臺北市府都市發展局 函

主旨：函轉內政部營建署修正建築技術規則建築設計施工編第42
條補充圖例圖42-(1)及圖42-(2)一案，詳如說明，請查照
轉知貴會會員。

主旨：修正建築技術規則建築設計施工編第42條補充圖例圖42-(1)及圖42-(2)，請查照轉行。

第42條 圖42-(1)

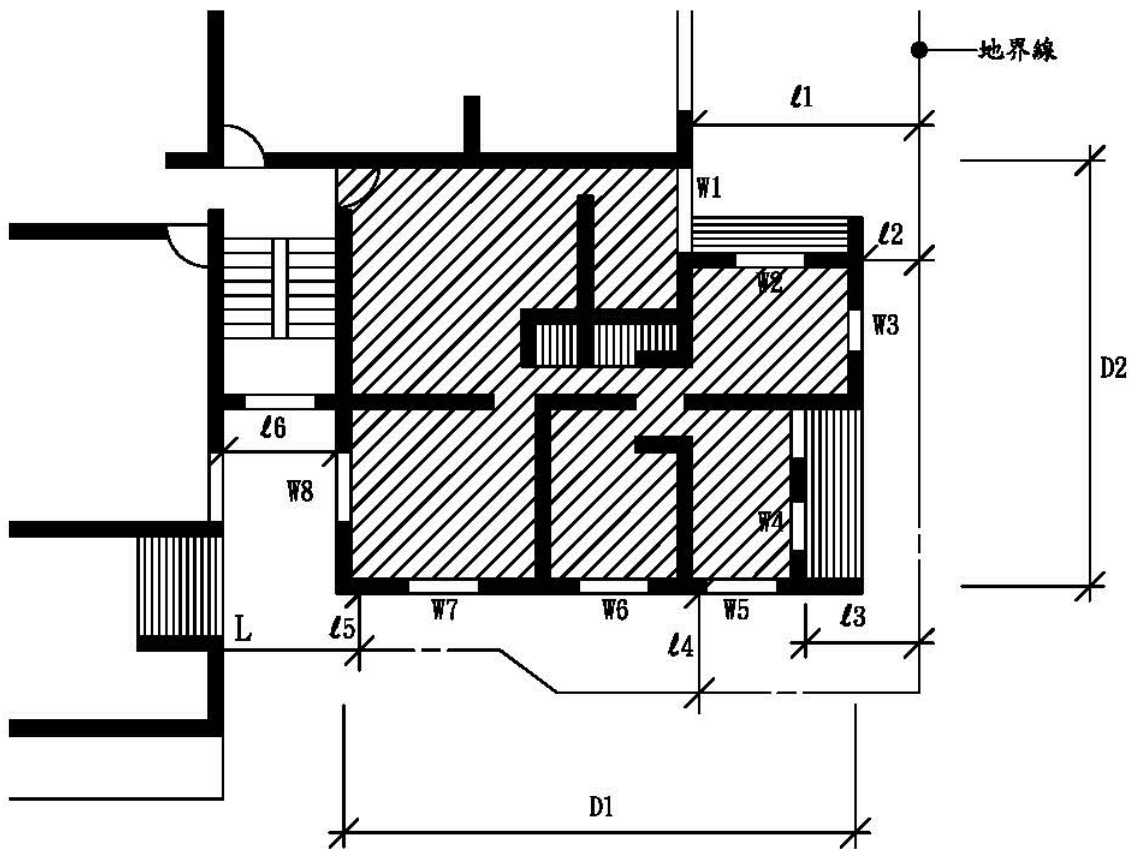
(一)圖42-(1)文字說明2「設陽台均小於1.5m寬度，除W1臨接陽台之部分……」修正為「設陽臺均小於2m寬度，除W1臨接陽臺之部分……」。

- ①則 W_3, W_7, W_8 ，為無效之採光開口，其面積不得計入採光面積。
- ②設陽臺均小於 2m 寬度，除 W_1 臨接陽臺之部分，其有效採光面積應按 0.7 計算外，其餘均為有效採光開口。
- ③若 W_1, W_2, W_4, W_5, W_6 之有效採光面積之和(地板面以上 50cm 範圍內不得計入)為 Σa ，居室樓地板面積即圖中斜線部分(不包括本編第1條第16款所稱之樓梯走廊浴廁等非居室部分)為 F, A ，則 $\Sigma a \geq F, A/8$ 。
- ④有效採光距離之保持係以建築物外牆為準，故居室樓地板內仍可隔間。
- ⑤住宅區建築物，深度超過 10m 者，至少應有一面(背面或側面)在有效採光範圍內，其他各面雖不在有效採光內，如符合45條水平距離(即 1m)者，仍可開窗，惟不得計入有效採光面積，如本圖例，若 D_1 及 $D_2 > 10\text{m}$ 時，至少應有一面之外牆在有效採光範圍內；若其右側外牆為有效採光，此時應調整設計平面，使 l_2 之值符合有效採光之規定。
- ⑥住宅區之建築物深度在 10m 以內時，不檢討各面之採光距離，各層背面及側面如有開窗時，亦不予限制採光距離，惟前述各立面開口採光面積總計仍須符合第41條規定。

第42條 圖42-(2)

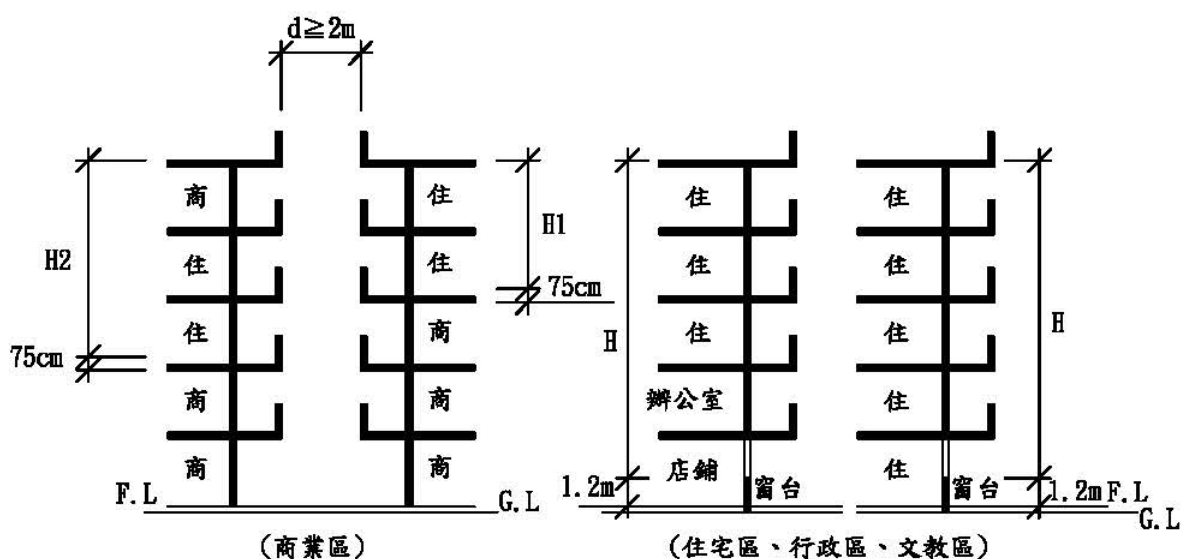
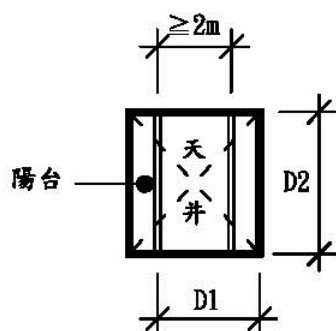
(二)圖42-(2)文字說明3「依前條第三款之規定，位於地板面50cm範圍內之窗或開口面積不得計入有效採光面積內，故本條關於高度(H)之計算應由地板面50cm之高度起算……」修正為「依前條第三款之規定，位於地板面75cm範圍內之窗或開口面積不得計入有效採光面積內，故本條關於高度(H)之計算應由地板面75cm之高度起算……」，另圖示商業區部分並配合修正。

- ①建築物外牆依規定留有採光用窗或開口時，其同一基地內之他棟建築物或同棟建築物之對面部分(如天井)之有效採光距離D，係指面對之外牆間之水平淨距離。
- ②天井部分各向之D/H值均應分別核算(即圖中D1，D2與H之比值)。
- ③依前條第三款之規定，位於地板面75cm範圍內之窗或開口面積不得計入有效採光面積內，故本條關於高度(H)之計算應由地板面75cm之高度起算計至建築物外牆最高部分之垂直高度，符合本編第1條第7款之屋頂突出物不予計入外牆高度。
- ④門窗開向陽台時如圖42-(1)第②點說明規定計算，若相正對之兩面均設有陽台時，其有效採光僅扣減一面之陽台，即水平淨距離(D)，應自任一面之外牆面計至對面陽台之外緣如圖中D1。
- ⑤商業區建築物水平間距達5m以上，其他使用分區水平間距達6m以上者(空地、道路及永久性空地寬度之和)免再增加。
- ⑥住宅區建築物，不因部分樓層設置辦公室或店鋪而減少其採光高度。
